Ministero dell' Ambiente e della Sicurezza Energetica

Parere n. 41 del 25/01/2024

Progetto:	Istanza per l'avvio della consultazione per la definizione dei contenuti dello Studio di Impatto Ambientale ai sensi dell'art. 21 del D.Lgs. 152/2006 relativa al progetto di realizzazione "Impianto fotovoltaico offshore Abruzzo" ID 10183
Proponente:	FRED.OLSEN RENEWABLES ITALY S.R.L.

Figura 17: Aree protette in prossimità della zona di impianto. Fonte: Elaborazione della Commissione

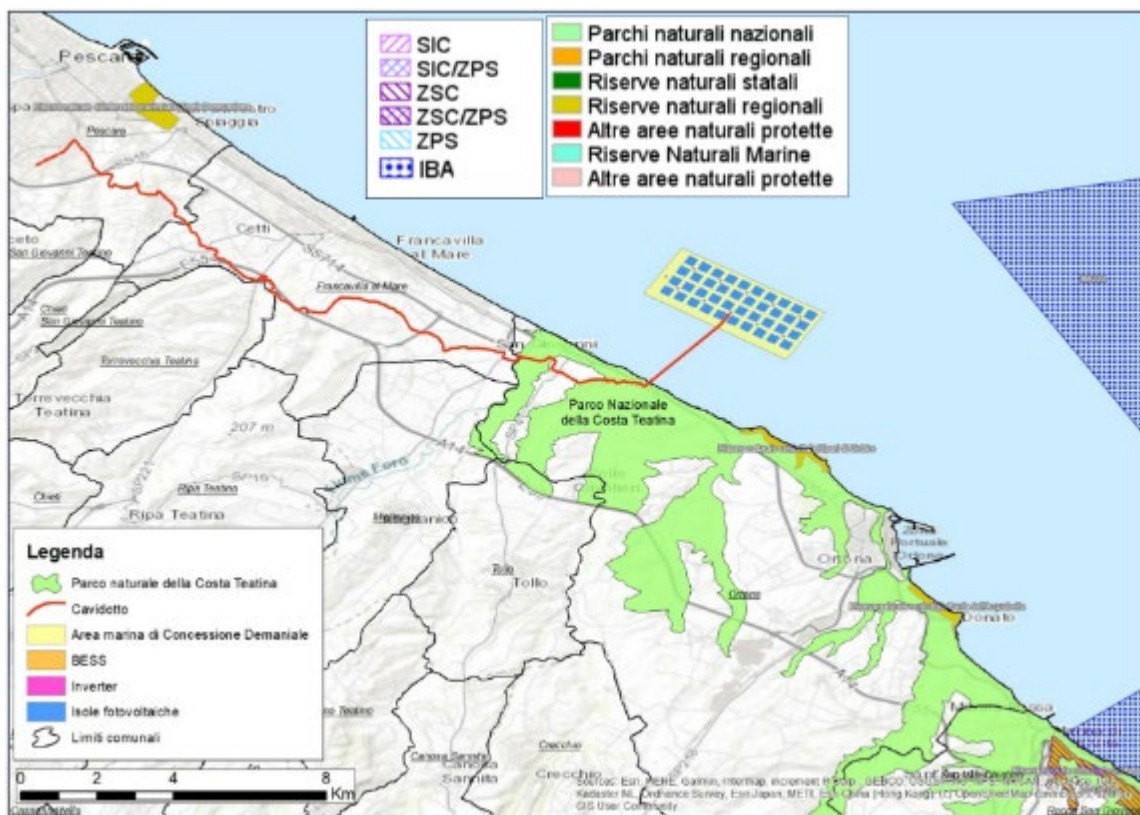
A queste si aggiunge il Parco Naturale della Costa Teatina²⁵, individuato dalla Legge Regionale 20/03/2007 n. 5 e s.m.i., non ancora stato istituito ma oggetto di proposta di norme di salvaguardia elaborate da ISPRA, comprensive degli strati informativi territoriali di inquadramento.

Si richiede pertanto effettuare il censimento di eventuali nuove aree protette di prossima istituzione, di valutare le interferenze del progetto su tali aree e di redigere uno Studio di Incidenza Ambientale di livello II tenendo in considerazione il documento: "Valutazione di piani e progetti in relazione ai siti Natura 2000 – Guida metodologica all'articolo 6, paragrafi 3 e 4, della direttiva Habitat 92/43/CEE. Comunicazione della Commissione. Bruxelles, 28.9.2021 C (2021) 6913 final." della Commissione Europea ([https://eur-lex.europa.eu/legal-content/IT/TXT/PDF/?uri=CELEX:52021XC1028\(02\)&from=IT](https://eur-lex.europa.eu/legal-content/IT/TXT/PDF/?uri=CELEX:52021XC1028(02)&from=IT)).
